Søknad om endring av gitt tillatelse

Søknaden gjelder							
Eiendom / byggested	Gnr.	Bnr.	Festenr.	Seksjonsnr.	Bygningsnr.	Bolignr.	Kommune
	185	281					Lindås
	Adresse			Postnr.	Poststed		
	Knarvik			5914	Isdalstø

Prosj. lagerhall i Knarvik for deling mellom Lindås kommune – og Knarvikmila
Gnr. 185 , Bnr. 281
Fasader og plan i Mål = 1 : 200 .
Perspektiv/konstruksjon

D2

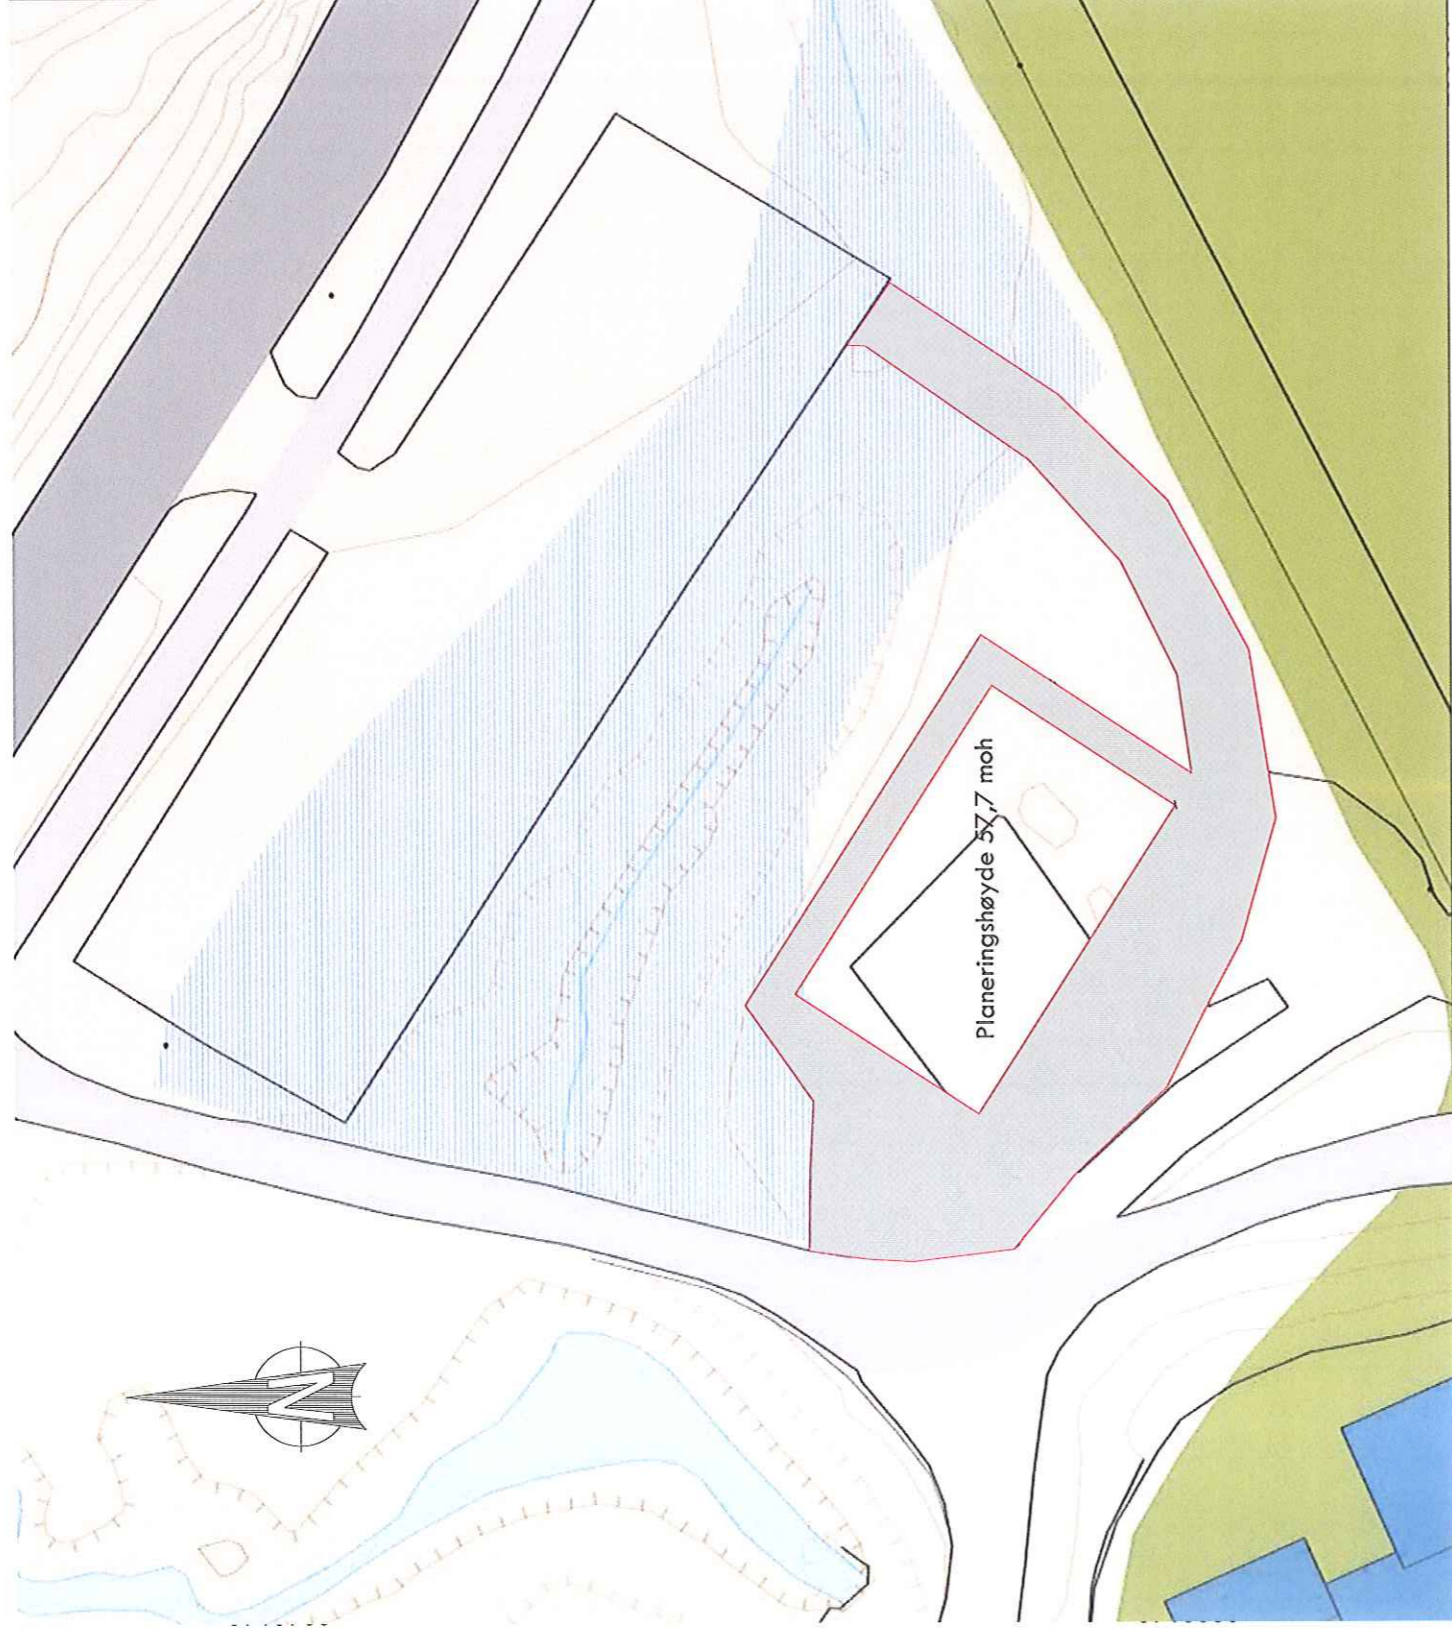
Beskrivelse av endring(er)
Hallen plasseres parallelt parkeringsplassen, se vedlagt kart D 1-2, for å få en bedre utkjørsel og avstand fra lekeområdet.
Høyde på topp ringmur endres fra 57,5 moh. til 58,1 moh, se vedlagt kart E 1
O K. gulv 57,7 moh.
Endringene er innenfor reguleringsplanen, som sier BH= 9 meter
Anser at man ikke trenger å nabovarsle, siden det ikke var merknader på forrige nabovarsel
